Auslegungen zu E DIN 18709-1:2019-03

„Begriffe, Kurzzeichen und Formelzeichen im Vermessungswesen - Teil 1: Allgemeines“

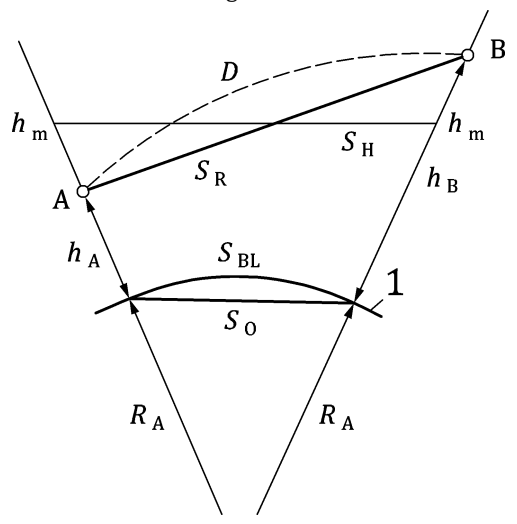
Abschnitt	Absatz	Frage-Nr.	Frage	Auslegung	Datum
5.3.1		2019-02	Die Abbildung ist nicht passend zu der Bildunterschrift und der Benennung. War hierzu eine andere Abbildung vorgesehen?	<p>Das aktuelle Bild 2 in der E DIN 18709-1:2019-03 ist nicht das richtige und soll durch das folgende Bild ersetzt werden:</p> <p>Bild 2 — Richtungsbeziehungen bei der Azimutbestimmung mit einem Vermessungskreisel</p>	2019-03

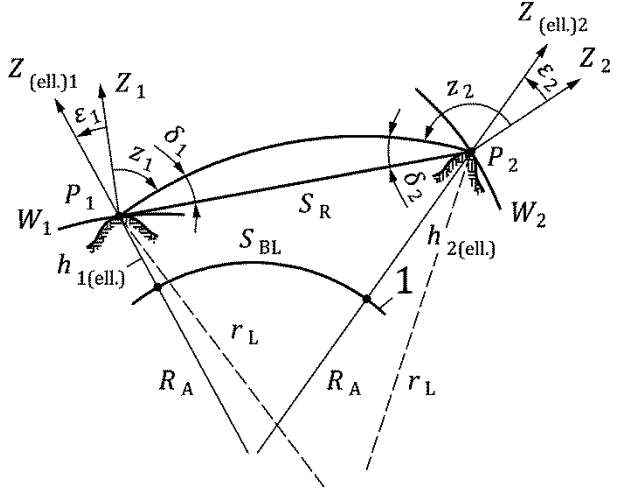
Abschnitt	Absatz	Frage-Nr.	Frage	Auslegung	Datum
6.1.5		2019-02	Die Abbildung ist nicht passend zu der Bildunterschrift und der Benennung. War hierzu eine andere Abbildung vorgesehen?	<p>Das aktuelle Bild 3 in der E DIN 18709-1:2019-03 ist nicht das richtige und soll durch das folgende Bild ersetzt werden:</p>  <p>Bild 3 — Reduktion der Schrägstrecke auf die Bogenlänge auf der geodätischen Bezugsfläche</p>	2019-03

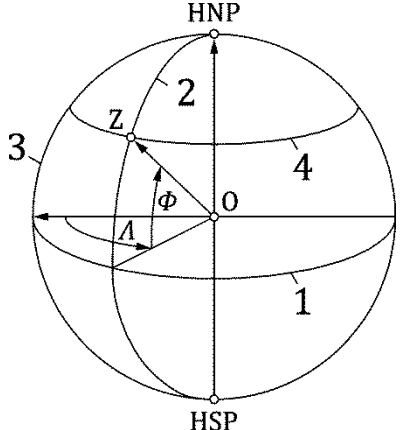
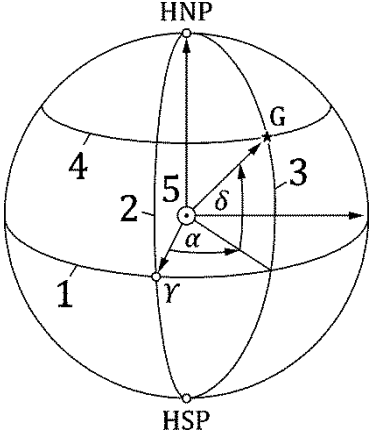
Abschnitt	Absatz	Frage-Nr.	Frage	Auslegung	Datum
11.2.1		2019-02	Die Abbildung ist nicht passend zu der Bildunterschrift und der Benennung. War hierzu eine andere Abbildung vorgesehen?	<p>Das aktuelle Bild 5 in der E DIN 18709-1:2019-03 ist nicht das richtige und soll durch das folgende Bild ersetzt werden:</p>  <p>Bild 5 — Nordorientiertes Horizontsystem</p>	2019-03
11.2.17		2019-02	Die Abbildung ist nicht passend zu der Bildunterschrift und der Benennung. War hierzu eine andere Abbildung vorgesehen?	<p>Das aktuelle Bild 6 in der E DIN 18709-1:2019-03 ist nicht das richtige und soll durch das folgende Bild ersetzt werden:</p>  <p>Bild 6 — Erdfestes Äquatorsystem</p>	2019-03

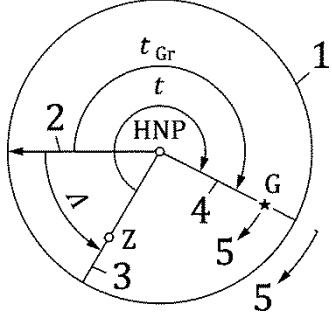
Abschnitt	Absatz	Frage-Nr.	Frage	Auslegung	Datum
11.2.25		2019-02	Die Abbildung ist nicht passend zu der Bildunterschrift und der Benennung. War hierzu eine andere Abbildung vorgesehen?	<p>Das aktuelle Bild 7 in der E DIN 18709-1:2019-03 ist nicht das richtige und soll durch das folgende Bild ersetzt werden:</p>  <p>Bild 7 — Raumfestes Äquatorsystem</p>	2019-03
11.2.34		2019-02	Die Abbildung ist nicht passend zu der Bildunterschrift und der Benennung. War hierzu eine andere Abbildung vorgesehen?	<p>Das aktuelle Bild 8 in der E DIN 18709-1:2019-03 ist nicht das richtige und soll durch das folgende Bild ersetzt werden:</p>  <p>Bild 8 — Stundenwinkel im erdfesten Äquatorsystem (Blick vom Himmelsnordpol auf die Ebene des Himmelsäquators)</p>	2019-03
